MODIFICATION SIMPLIFIÉE N°3

Note de présentation

Complément au rapport de présentation

SITE 1 / CHEMIN DU PONCEAU / zone AU

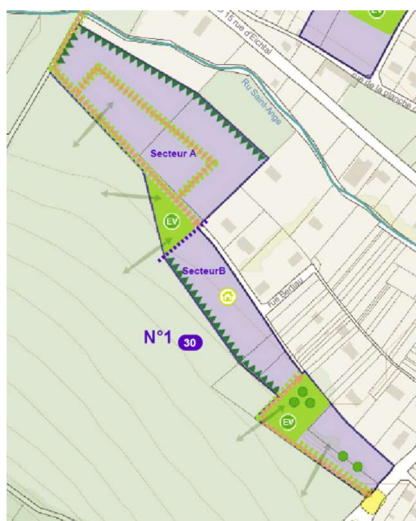
Il s'agit de maintenir une possibilité d'aménager l'OAP N°1 « Chemin du Ponceau » en deux opérations distinctes au regard de la configuration et du périmètre de l'OAP. Les deux opérations représenteraient une surface relativement équivalente (secteur A d'1,7 ha et secteur B d'1,3 ha), assurant une cohérence de l'urbanisation, la réalisation des voies de desserte et les aménagements paysagers.

- Développer une opération d'ensemble **ou deux opérations successives (secteur A et secteur B)** dans le fond de vallée en surépaisseur du bourg. Privilégier des typologies de logements individuels compacts (maisons groupées, maisons de ville), aux volumétries sobres et soignées.

SITE 1 / POINTE MOLOT / zone AU

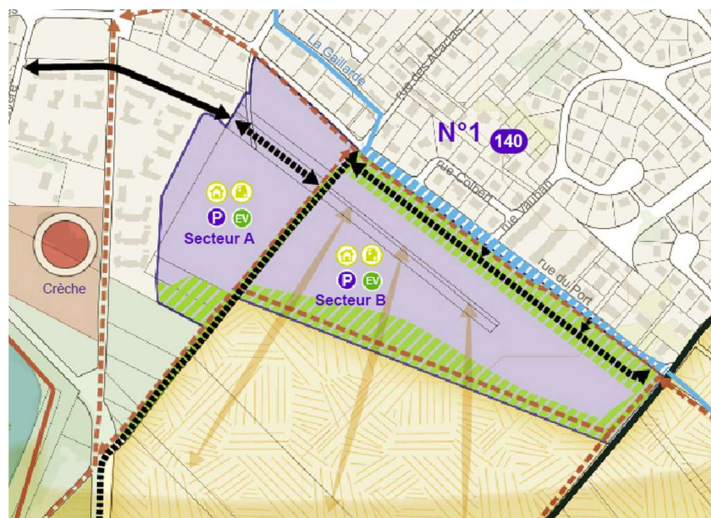
L'OAP n°1 « Pointe Molot » en zone AU, couvre 8,4 ha et dispose d'une programmation en logements conséquente de 140 logements environ. Compte tenu de la configuration du site et de sa programmation, il apparaît opportun de conserver un principe d'opération d'ensemble tout en laissant la possibilité de réaliser deux opérations distinctes, successives et phasées dans le temps avec des périmètres cohérents. La voie centrale à créer, faisant l'objet d'un emplacement réservé, dans le prolongement de la rue des Acacias constituerait la limite des deux périmètres opérationnels éventuels. La partie Ouest constituerait préférentiellement la première phase d'urbanisation.

- Dans un contexte de réaménagement global de la lisière entre Saint-Clément et Sens, poursuivre l'aménagement du secteur de la pointe Molot vers l'Est au travers d'une opération d'ensemble, **ou au travers de deux opérations, de part et d'autre de la voie à créer dans le prolongement de la rue des Acacias (avec préférentiellement, le secteur A en première phase, le secteur B en seconde phase).**

Modification des documents graphiques (5.2.b / Saligny)

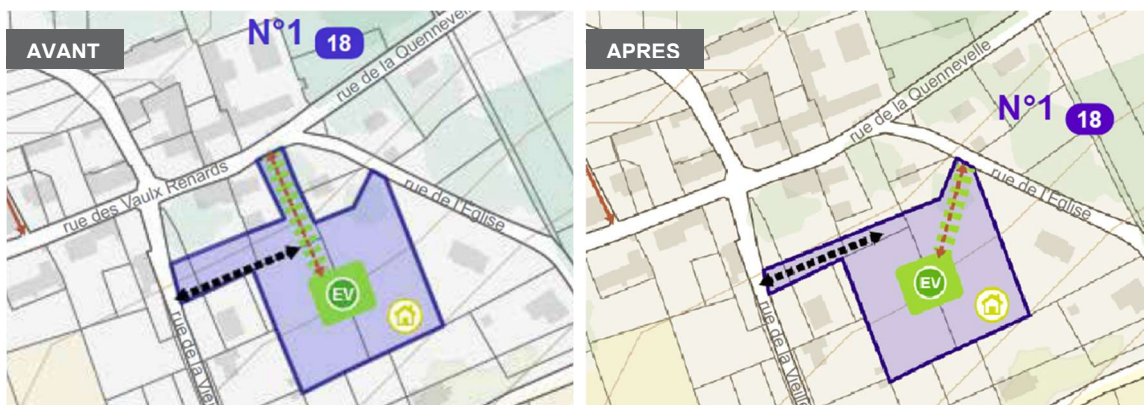
L'OAP et le périmètre du site de projet N°1 à Saligny doivent être revus afin d'assurer la faisabilité opérationnelle du réinvestissement de ce cœur d'îlot. Il est ainsi proposé de réduire le périmètre actuel qui empiète trop largement sur les terrains bâtis de constructions existantes situées rue de la Quennevelle et entraînent une rétention foncière. Il est ainsi proposé de réduire le périmètre sur les fonds de jardins, de supprimer le cheminement par la rue de Quennevelle et de mieux calibrer l'emprise de l'accès au site par la rue de la vieille école (passage de 17m à 10m environ). Afin de ne pas enclaver le site, l'OAP est modifiée en ajoutant également un cheminement doux depuis la rue de l'Eglise.

- Privilégier un accès automobile depuis la rue de la Vieille École. Un cheminement piéton pourra par ailleurs être réalisés pour rejoindre la rue ~~des Vaulx Renards de l'Eglise~~, accompagné d'un traitement paysager qualitatif.

Modification des documents graphiques (5.2.b / Paron)

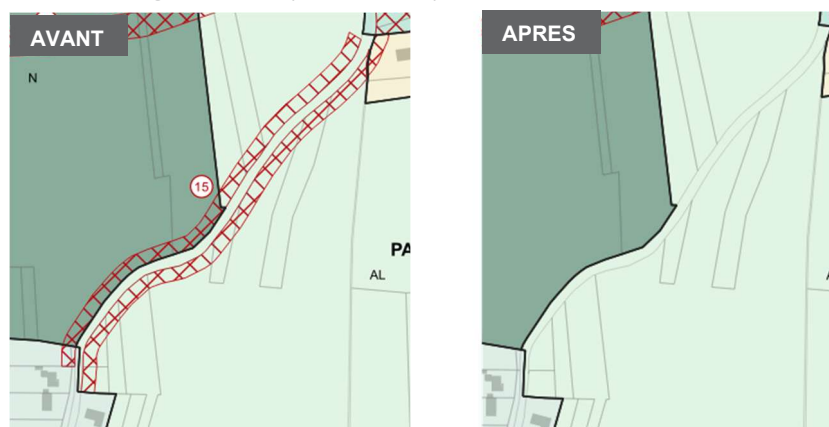
L'emplacement réservé n°15 « élargissement de la rue des Paillons et création d'un fossé » a été réalisé. Il peut donc être supprimé.

Modification des documents graphiques (5.2.b / Soucy)

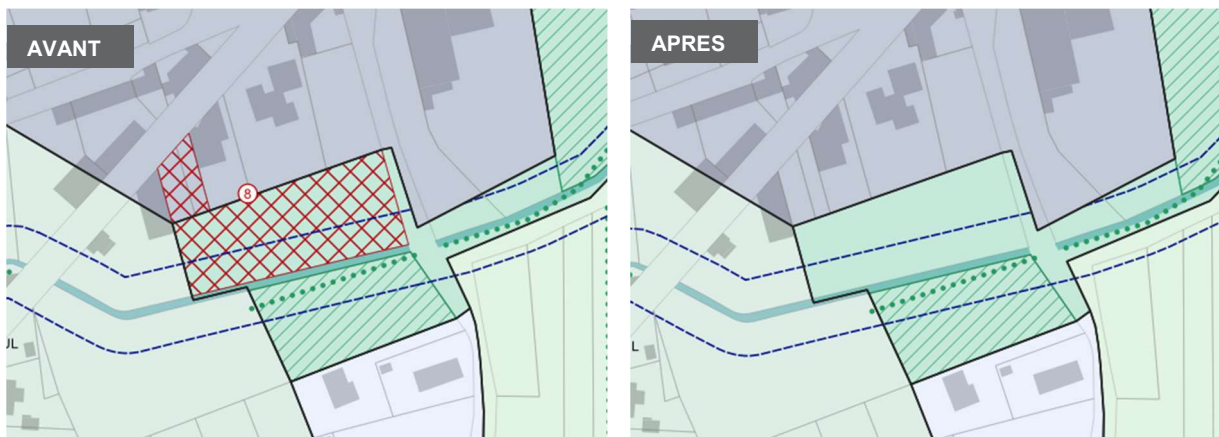
L'emplacement réservé n°8 « Terrain réservé pour la création d'un parking et des équipements de jeux de plein air » a été réalisé. Il peut donc être supprimé.

Modification des documents graphiques (5.2.b / Voisines)

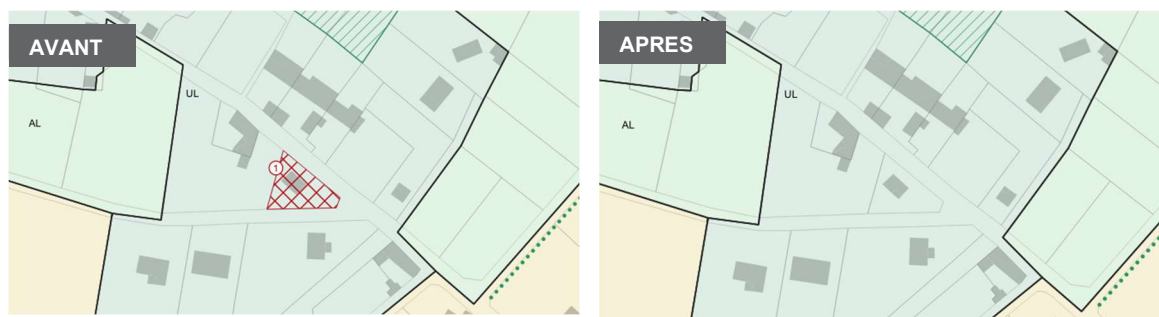
L'emplacement réservé n°1 « Travaux d'installation d'une défense incendie » a été réalisé. Il peut donc être supprimé.

Modification des documents graphiques (5.2.b / Malay-le-Petit)

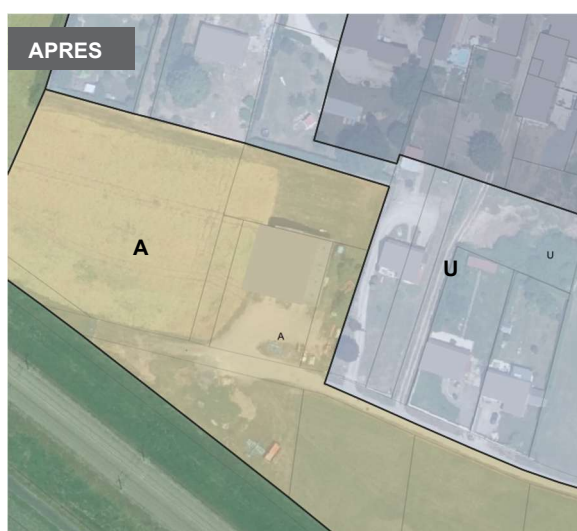
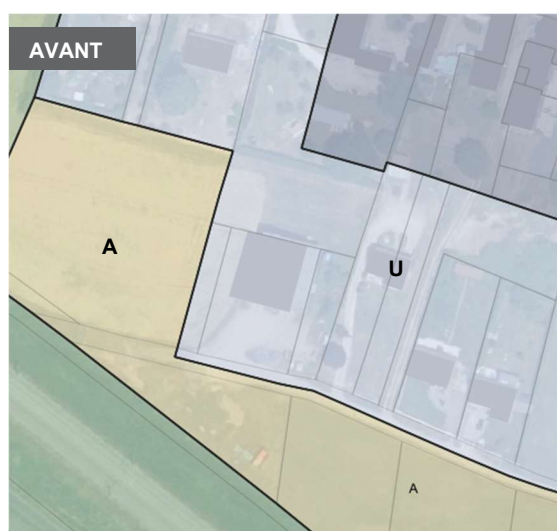
Une erreur est constatée dans les délimitations du zonage à Malay-le-Petit sur un terrain agricole, occupé par le hangar d'un exploitant qui a été intégré à la zone urbaine (U). Il convient de modifier le zonage pour réintégrer ce terrain de 2770 m² à la zone agricole « A » adjacente.

Terrain agricole situé au bout de la rue des Petits près à replacer en zone A

Modification des documents graphiques (5.2.b / Saint Clément)

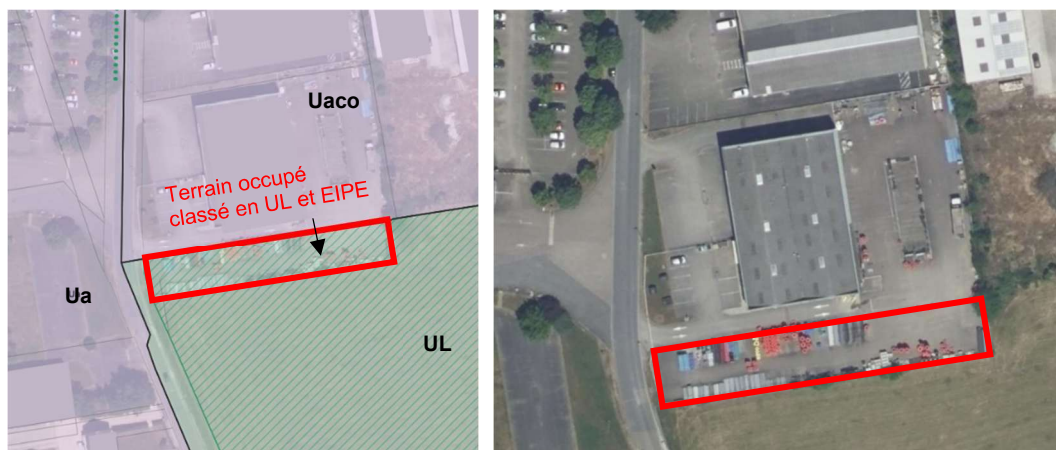
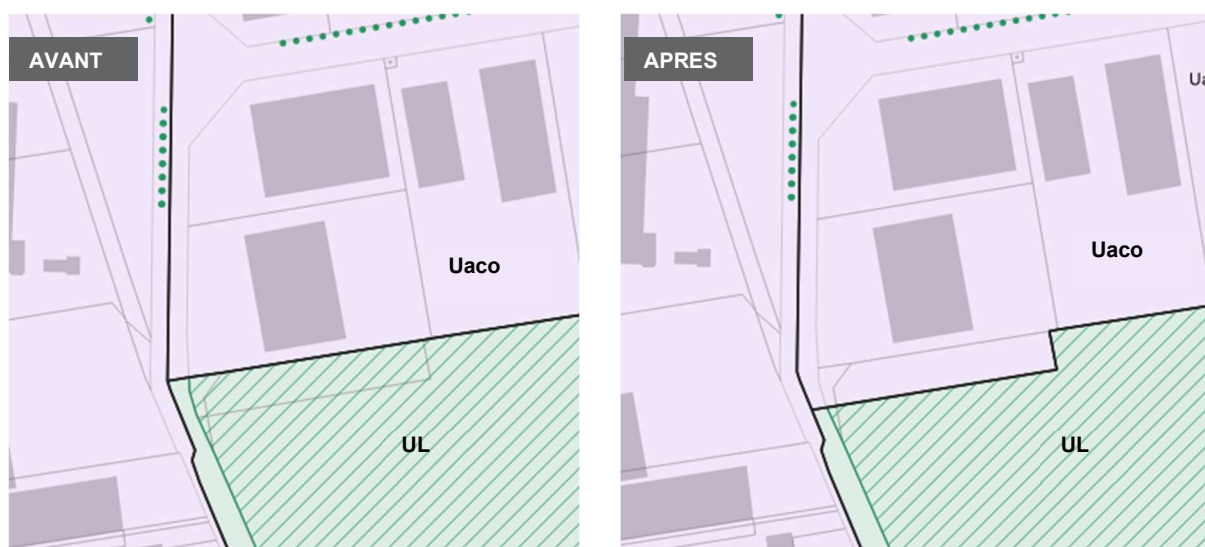
Une erreur est constatée à Saint-Clément sur un terrain occupé par une activité. L'essentiel de l'activité existante est zoné correctement en zone Uaco, mais une partie du terrain, déjà occupé, a été intégré à la zone UL adjacente (à vocation essentiellement résidentiel), doublé à cet endroit par un Espace d'Intérêt Paysager et Ecologique (EIPE) qui ne correspond pas à l'occupation actuelle et passée du sol. Il est ainsi proposé de replacer ce terrain de 1180m² au sein de la zone Uaco et de l'exclure de l'EIPE.
